POR MEDIO DEL CUAL SE OTORGA UN PERMISO DE VERTIMIENTOS Y SE ADOPTAN OTRAS DISPOSICIONES

LA DIRECTORA DE LA REGIONAL VALLES DE SAN NICOLÁS DE LA CORPORACIÓN AUTÓNOMA REGIONAL DE LAS CUENCAS DE LOS RÍOS NEGRO-NARE, CORNARE. En uso de sus atribuciones legales y delegatarias y en especial las previstas en la Ley 99 de 1993, Decreto-Ley 2811 de 1974, Decreto 1076 de 2015 y

9. Que técnicos de la Corporación procedieron a realizar visita al predio el día 06 de junio del año 2024, generándose el informe técnico **IT-07405-2024** del 31 de octubre del año 2024, se evaluó la solicitud presentada de la cual se formularon observaciones y conclusiones las cuales hacen parte integral del presente trámite ambiental, en cuanto a lo siguiente:

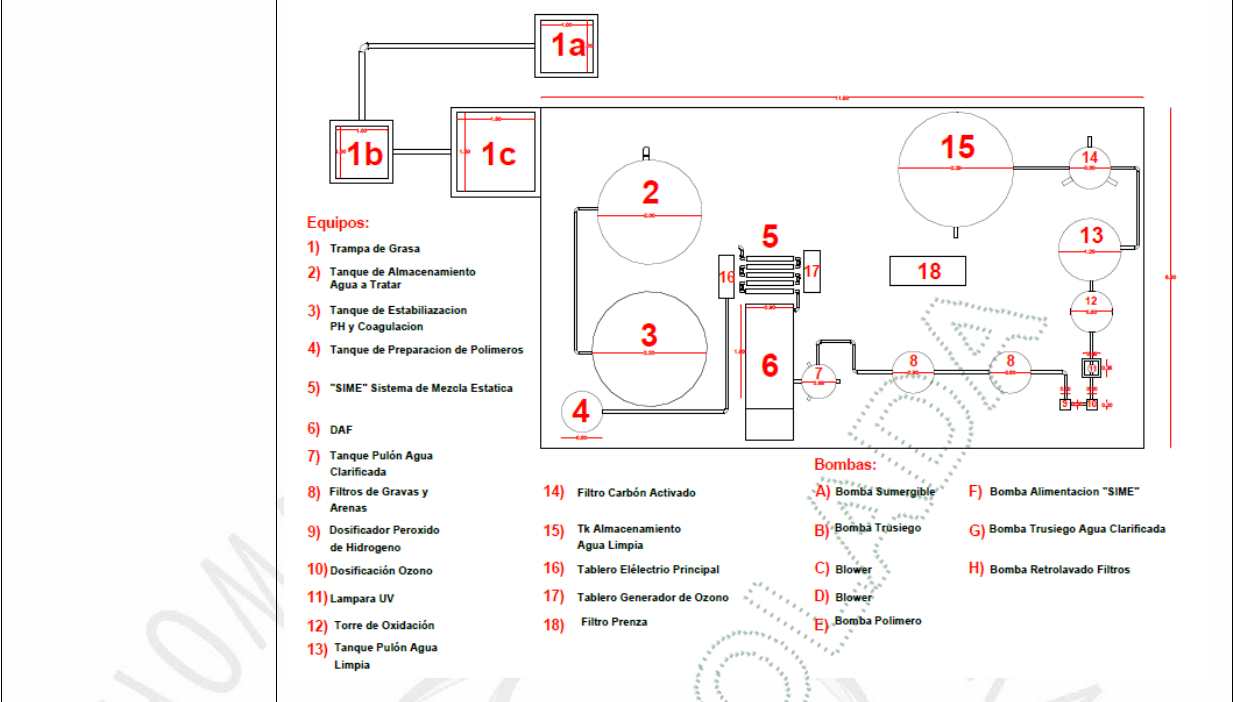
DESCRIPCIÓN DEL O LOS SISTEMAS DE TRATAMIENTO:

STARnD		LONGITUD (W) - X			LATITUD (N) Y			Z:
		-75	21	55.17	5	57	16.8 2	2245
Tipo de tratamiento	Unidades (Componentes)	Descripción de la Unidad o Componente						
Preliminar o pretratamiento	Trampa de grasas	Número de trampas de grasa: 3 Volumen útil: 0,96 m³ Área: 0,60 m² Largo:1,00 m Ancho: 0,60 m Altura útil: 1,60 m Altura total: 1.75 m Borde libre: 0,15 m Volumen interno: 1,05 m³						
	Tanque de igualación	Numero de tanques: 1 Volumen útil: 19,0 m³ Profundidad: 5,10 m Área: 3,73 M² Borde libre:0,20 m Diámetro: 2,20 m – 2,20 m Altura total: 5,30 m – 5,30 m Volumen total del tanque: 19,7 m³ – 20,1 m³						
Tratamiento primario	Tanque de estabilización	Numero de tanques: 2 Agitador con blower Diametro: 2,2 m Altura: 1,6 m Volumen: 5,00 m³ Coagulante: policloruro de aluminio: Dosificación: de 900 a 1100 (mg / L) - de 27 a 33 (kg/día) Y para estabilizar el Ph se utilizará soda caustica o acido nítrico

Tanque dosificador de polímero	Número de tanques: 1 Diametro: 0,70m

Tratamiento secundario		Altura: 1,20 m Volumen: 0,5m ³ Agitación: 320 rpm Floculante: polímero aniónico Dosificación: de 10 a 15 mg/l – de 0.3 a 0.45 kg/día
	Tanque de flotación	Numero de tanques: 1 Sección: rectangular Área superficial: 1,8 m ² Ancho:1,20 m Largo: 1,50 m Profundidad: 1,20 m Borde libre: 0,30 m Volumen útil: 2,20 m ³ Volumen total: 2,5 m ³ Tiempo de floculación: 5,0 min Tiempo de retención: 30,0 min
	Filtro de monomedio	Carbón activado Tipo de medio: monomedio Sección: circular Diámetro: 0,50 m Área superficial: 0,20 m ² Profundidad: 1,00 m Altura carbón activado: 1,00 m Borde libre:0,30 m Altura total:1,30 m Volumen útil: 0,20 m ³ Volumen total: 0,26 m ³
	Filtro medio dual	Medio dual: grava -arena Numero de filtros: 2 Tipo de medio: dual Sección: circular Área superficial: 0,20 m ² Profundidad: 0,90 m ²

- ✚ El Sistema de Tratamiento de Aguas Residuales Domésticas STARD, cumple con los Parámetros Técnicos que exige la norma para un adecuado procesamiento de los residuos líquidos antes de su disposición final a fuente hídrica, dado que ya están instalados, es factible aprobarlos.

- ✚ Es factible acoger el Sistema de Tratamiento para las Aguas Residuales no Domésticas "ARnD" producto de las actividades realizadas en el predio, toda vez que, buscan cumplir con los parámetros que exige la norma, así mismo, las acciones de mejora y reponencialización del sistema con las mejoras técnicas a instalar, garantizado que siempre se cumpla con lo exigido en la Resolución 631 de 2015.
